Costruzione ed esercizio di impianto di produzione di energia elettrica da fonte eolica "Forenza-Maschito" di potenza in massima immissione pari a 33MW e relative opere connesse da realizzarsi nei comuni di Forenza, Maschito e Palazzo San Gervasio (Pz)

Relazione di controdeduzioni alle osservazioni

F0626GR01A

1 Osservazioni ARPAB

Figura 1: DPA relativa al CASO LIMITE (valori calcolati con l'ausilio del software Magic)

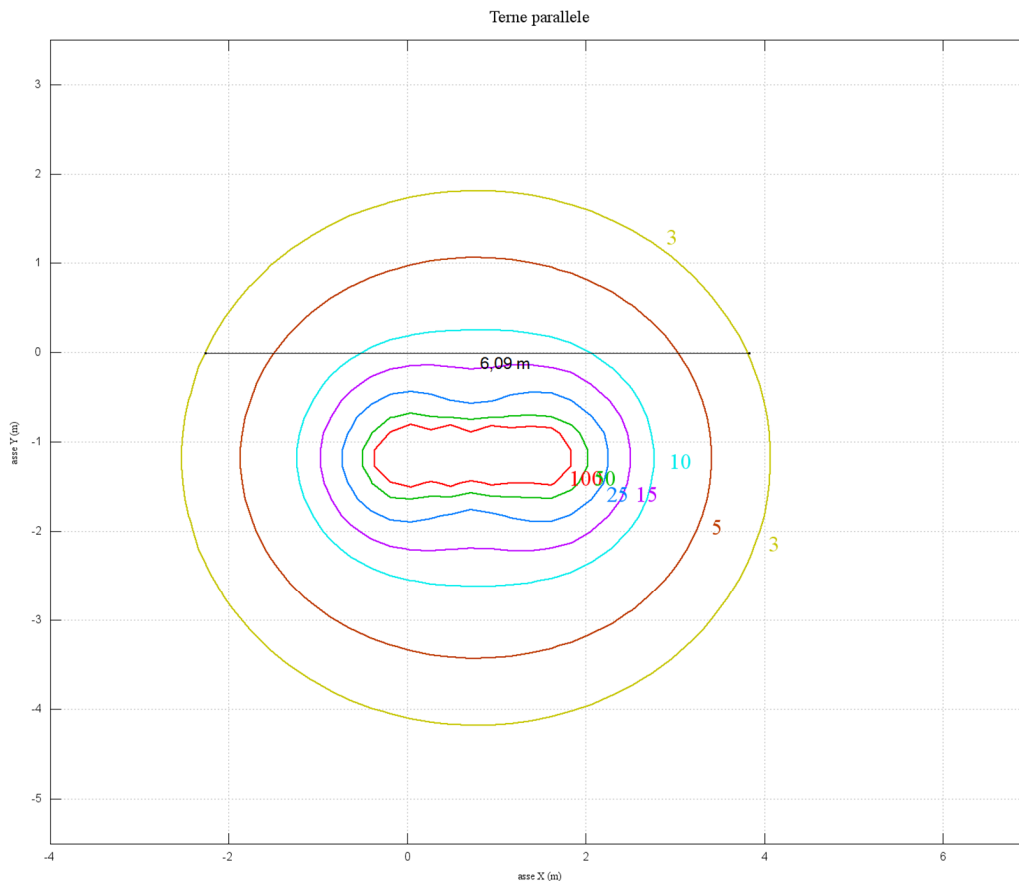
Richiesta E.7. *Valutazione dell'effetto cumulativo con eventuali altri progetti in corso di autorizzazione ovvero autorizzati e realizzati o non ancora realizzati e valutazioni puntuali in prossimità dei ricettori e delle relative pertinenze, che tengano conto della destinazione d'uso e delle distanze con le opere riconducibili ai vari progetti.*

Richiesta E.8. *Elaborazione di planimetria, su base cartografica in scala adeguata, con la rappresentazione delle opere in progetto e di quelle riconducibili agli altri impianti che generano l'effetto cumulo, con l'identificazione di tutti i ricettori e le relative aree di pertinenza, con la rappresentazione delle distanze di prima approssimazione (DPA) e delle fasce di rispetto.*

Constatato che non esiste la possibilità di estrarre informazioni georeferenziate circa i percorsi dei cavidotti presenti nell'area: né il MASE né la Regione Basilicata mette a disposizione tali informazioni né con riferimento agli impianti FER né, tantomeno, con riferimento alle reti elettriche BT ed MT a servizio dei centri urbani, si è optato per simulare lo scenario cumulativo relativo all'impatto e.m. sulla base di approccio di "**CASO PEGGIORE**".

In particolare la valutazione è stata fatta nell'ipotesi che su una sede stradale di larghezza media pari a 5 metri il numero massimo di terne affiancabili è pari a 4, pertanto è stata ipotizzata la presenza di ulteriori 2 terne, aventi la medesima corrente e caratteristiche tecniche di quelle di progetto, parallele alle terne relative all'impianto in esame.

Dalla verifica delle fasce di rispetto, effettuata sulla base di tali considerazioni, risulta che la DPA cumulata dovuta al parallelismo di 4 terne è pari a circa **6 metri** e dunque l'esposizione ai campi elettrici e magnetici generati dagli elettrodotti è circoscritta alla sede viaria.

In conclusione dalle analisi condotte risulta che **nessun ricettore rientra nella fascia di rispetto di prima approssimazione** introdotte dal DPCM 8 luglio 2003, all'art. 6, in attuazione della Legge 36/2001 (art. 4 c. 1 lettera h), definita nell'Allegato al D.M. 29 maggio 2008 (Approvazione della metodologia di calcolo per la determinazione delle fasce di rispetto degli elettrodotti).
